新竹縣政府工程查核代表照片表

拍攝日期：112.06.20

工程名稱：寶山鄉深井村雙林路 489 巷及寶斗村新珊路 288 巷災害復建工程

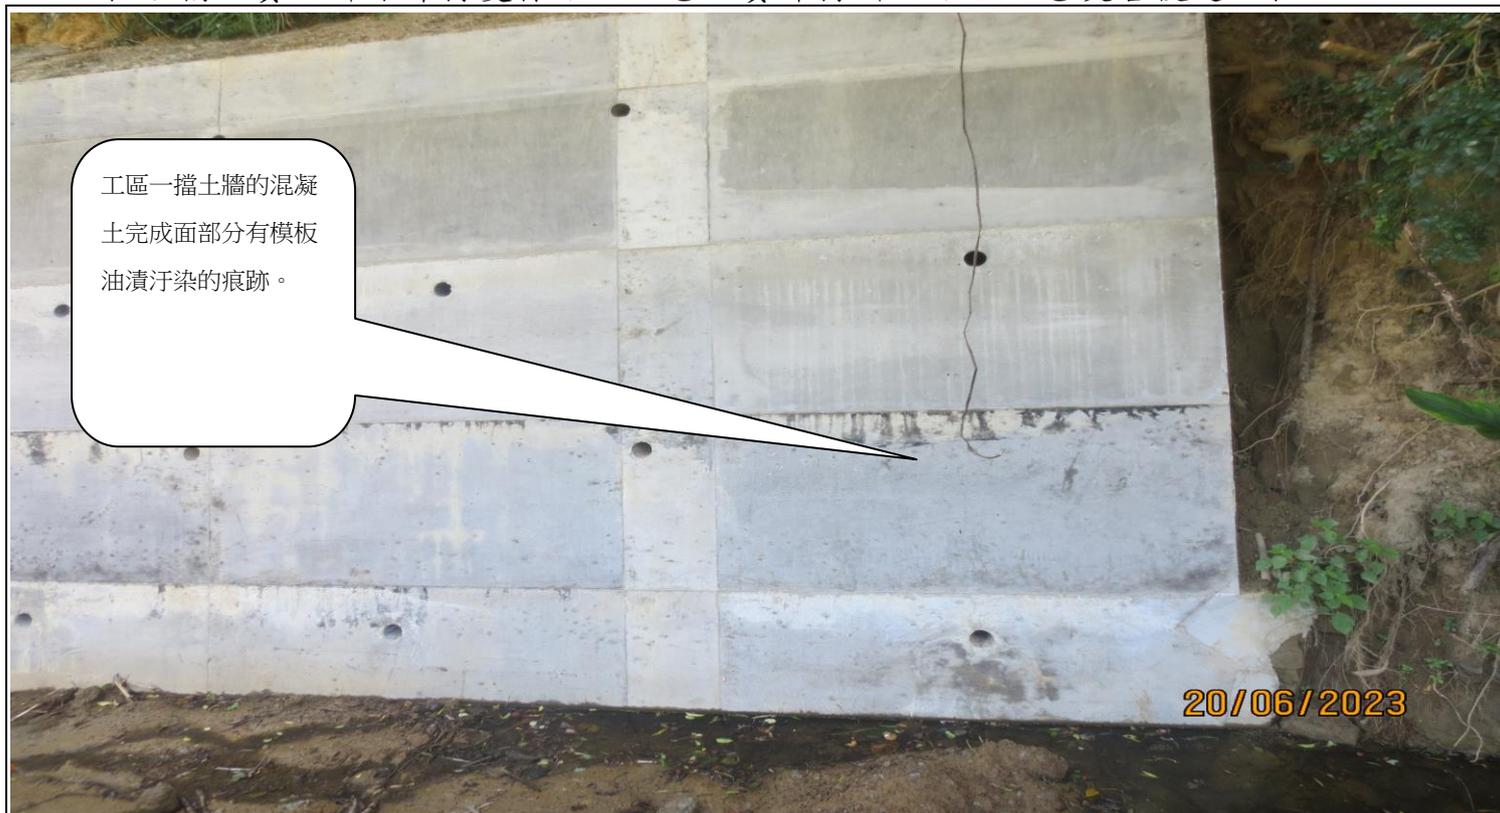
工區二擋土牆頂部局部混凝土因碰撞而缺角現象

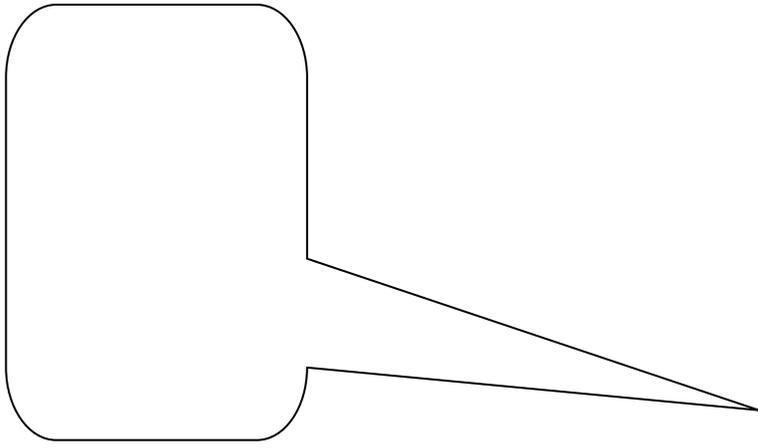
工程告示牌設置於工區內，未設置於明顯易見之處。
